## 118/1016/0/0 Huldervegen 2 - Vedtak om endring av gitt tillatelse

1. I medhold av plan- og bygningsloven § 20-2, jf § 20-3, godkjennes søknad om endring av tillatelse, her endring av vinduer og fargevalg.

Søknaden gjelder fasadeendring på eiendommen 118/1016, Huldervegen 2.  
Fasadeendringen gjelder endring av vinduer og fargevalg som vist på innsendte illustrasjoner.

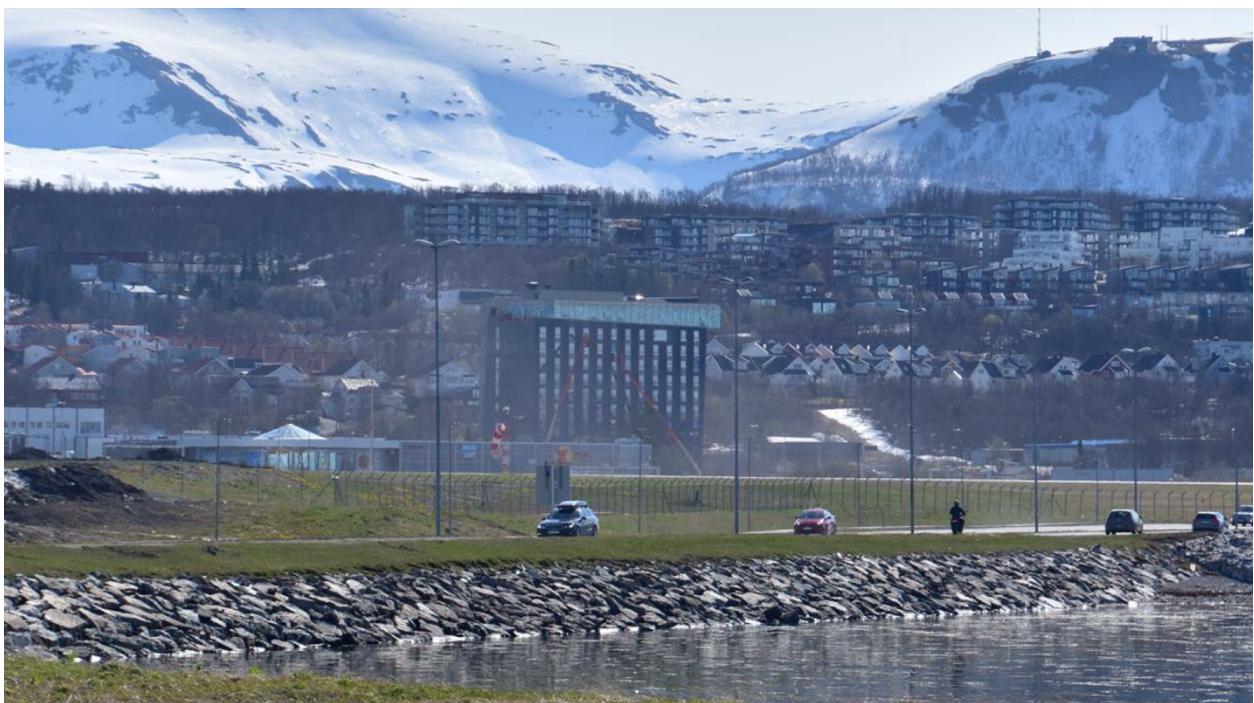
I denne saken er bygningens plassering, størrelse og høyde bestemt i reguleringsplanen. Videre er det allerede gitt rammetillatelse hvor visuelle kvaliteter for bygget er vurdert og godkjent. I dette vedtaket vurderer vi kun de omsøkte fasadeendringene i forhold til tidligere gitt tillatelse.

Fargevalget det nå søkes om endringer for, er nokså små i forhold til tidligere godkjenning. På grunn av bygningens størrelse vil likevel endringen kunne påvirke sine omgivelser. Kommunen mener at fargevalget ikke vil virke som et fremmedelement i området som i dag består av industri- og forretningsbygg.

Sett opp mot illustrasjonene av eiendommens uteområde vil eiendommen fremstå med et organisk formspråk som danner en harmonisk balanse mellom bygningen og utedriftsmiljøet. Dette gir et resultat som fremhever landskapet og bygningen på en velbalansert måte.

Bildene over viser tydelig hvordan dagslys og sollys på de forskjellige fasadene av bygningen skaper nyansforskeller

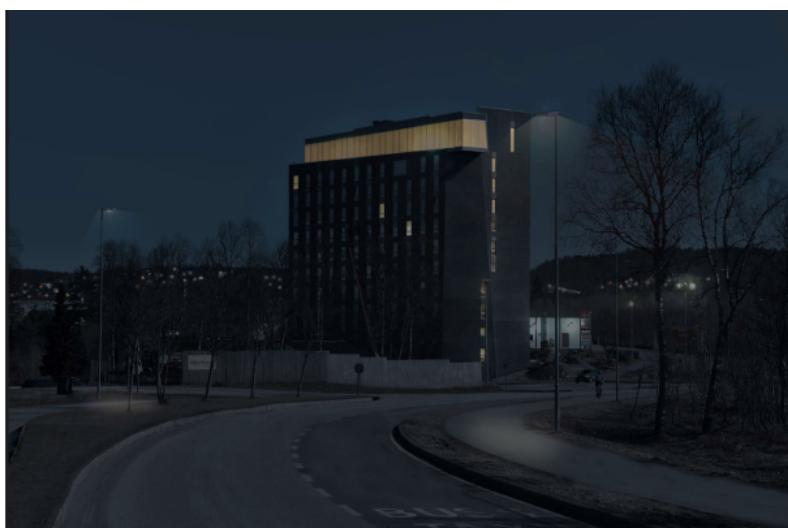
En mørk fasade kan både oppleves som elegant og minimalistisk, og samtidig praktisk i forhold til støv- og veiforurensninger, noe som ansvarlig søker har poengtert i endringssøknaden. En mørk fasade kan samtidig oppfattes som «kjedelig»/uinteressant, og det er derfor viktig å se helheten i bygget og omgivelsen det er plassert i. Når bygningen ses i sin helhet og i forhold til sine naturlige og bebygde omgivelser, anser kommunen at farge- og materialvalget i endringssøknaden er godt tilpasset miljøet i området. Hotellet ligger i et område med industri og kjøpesenter med tilnærmet samme fargesetting.

Hotellbygningen er videre utformet med større vinduer med beige omramming i vindusbåndene. Med en mørkere fasade vil det være naturlig å bruke en lys farge i vindusbåndene, og valget gir en positiv kontrast mellom fasadepartiene. Forskyvningen av vinduene er ikke like framtredende som tidligere rammesøknad, men gir fremdeles en følelse av forskyvninger.

Etter en samlet vurdering finner kommunen at bygningen, etter de omsøkte endringer, innehar gode visuelle kvaliteter både i seg selv, i forhold til de bygde og naturlige omgivelsene, og i forhold til sin funksjon som hotell.
